RENESAS TECHNICAL UPDATE

製品分類	MPU&MCU	発行番号	TN-32R-A078A/J	Rev.	第1版
題名	M32R/ECU シリーズ M3A-2152G02 製品規格、M3A-2154G52B 取扱説明書、 M3A-2154G02 製品規格における拡張コネクタ寸法図の誤記訂正 について		情報分類	技術情報	
適用製品	32176 グループ MCU 対応： M3A-2152G52A、M3A-2152G52 32185/32186/32192/32195/32196 グループ MCU 対応： M3A-2154G52B 32192 グループ MCU 対応： M3A-2154G52A	対象ロット等	関連資料	-

図1 該当ドキュメントの誤記内容

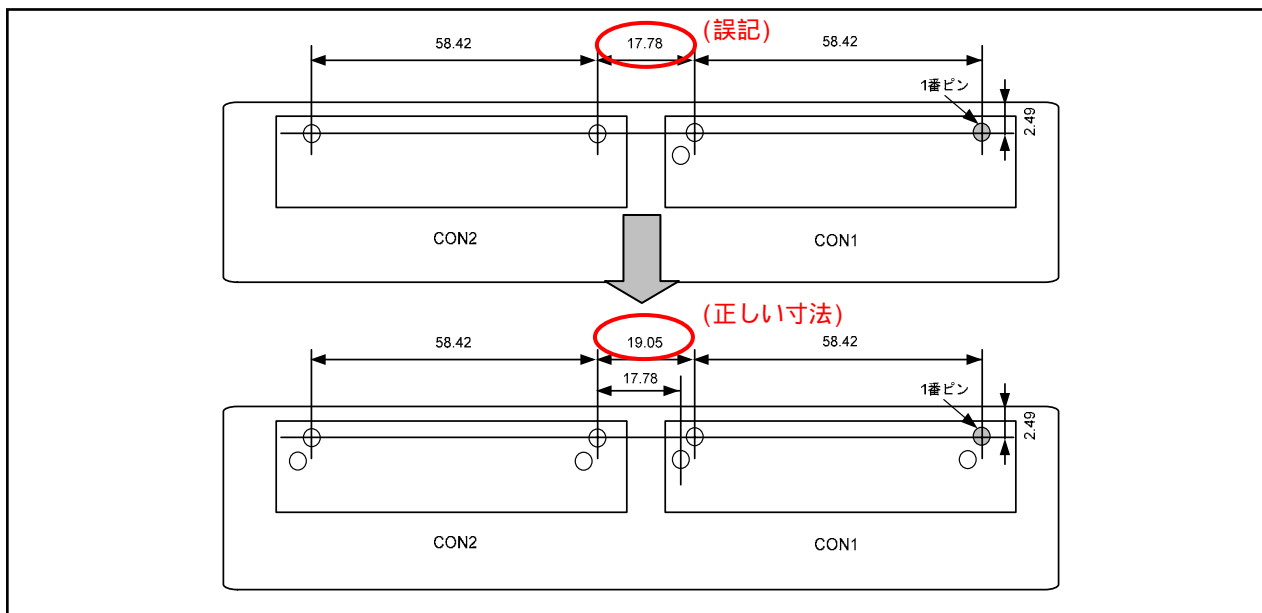
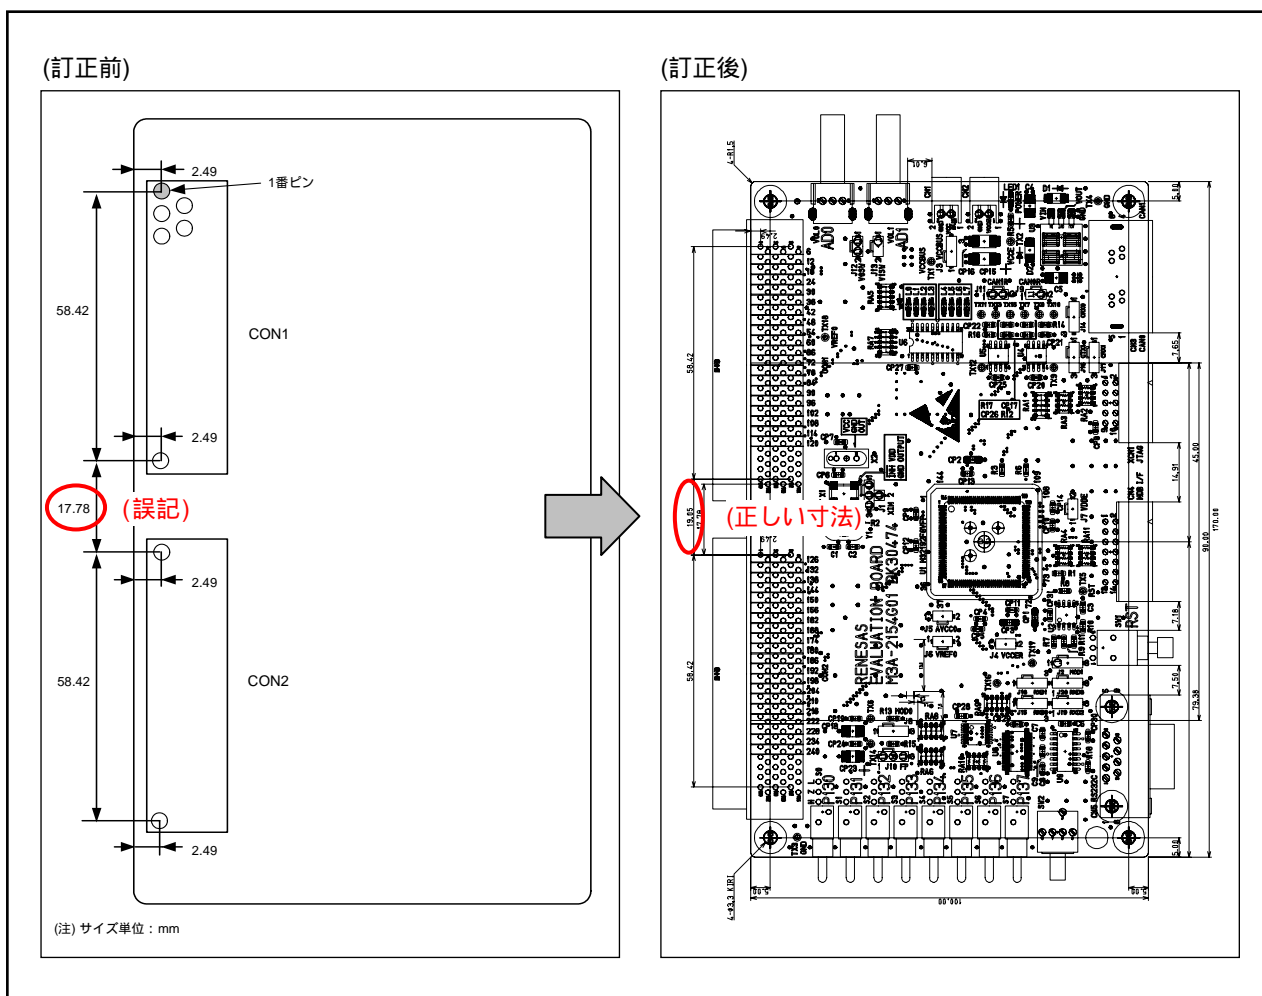
表 1 に示す該当ドキュメントに記載された拡張コネクタ間の寸法 “ 17.78 ” は誤記で、“ 19.05 ” が正しい寸法です。

図1に該当ドキュメントの誤記内容を、図2に拡張コネクタ寸法図の訂正内容を示します。訂正後は拡張コネクタ CON1/CON2 配置図に替わり基本外形寸法図を掲載しています。

図2 拡張コネクタ寸法図の訂正内容
